## 改善箇所説明図

### 基準不適合発生箇所

エンジン制御用コンピュータ

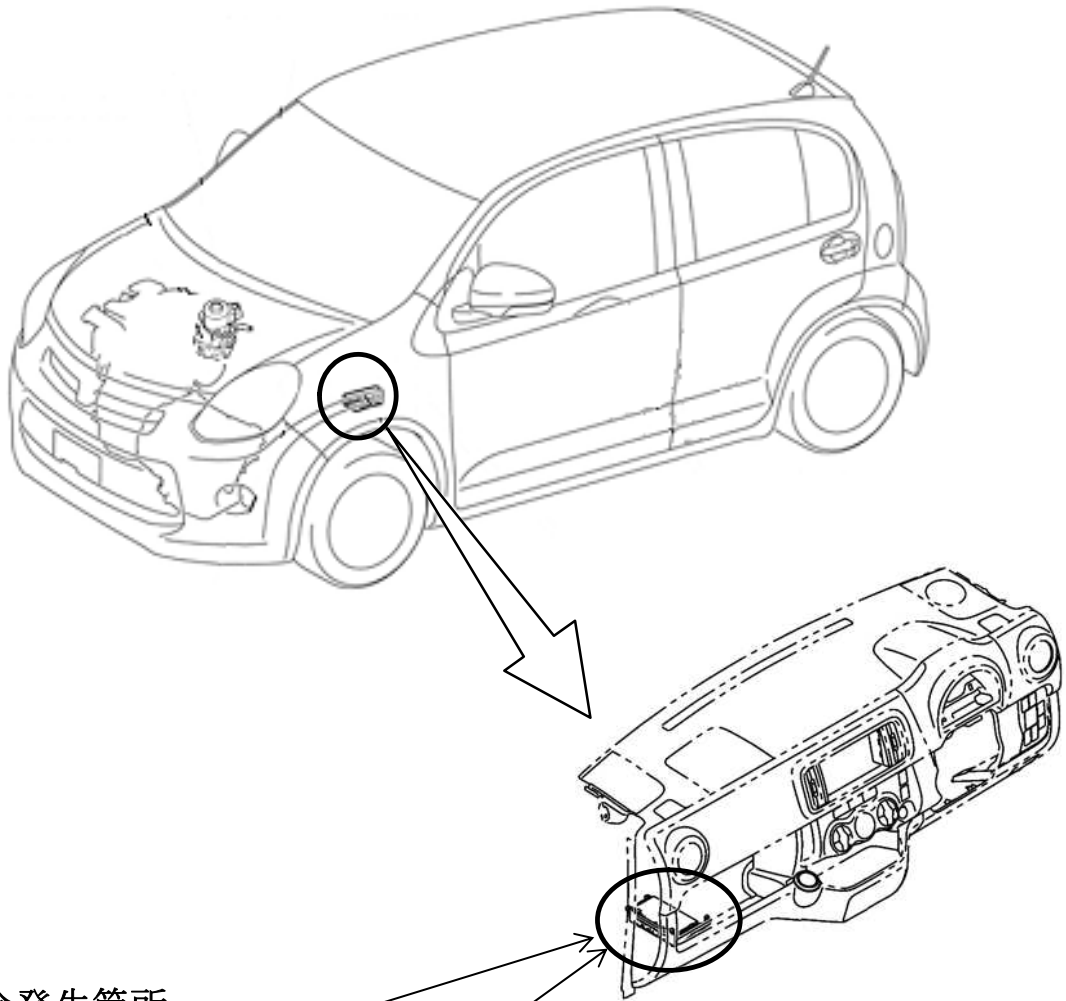
エンジン制御用コンピュータにおいて、排気ガス再循環（EGR）バルブの制御プログラムが不適切なため、アクセルペダルの操作を繰り返すと、制御指示に対しEGRバルブの開度がずれて閉じなくなることがある。そのため、排気ガスが常時循環してエンジン不調となり、最悪の場合、走行中にエンジンが停止するおそれがある。

全車両、エンジン制御用コンピュータのプログラムを対策仕様に修正する。
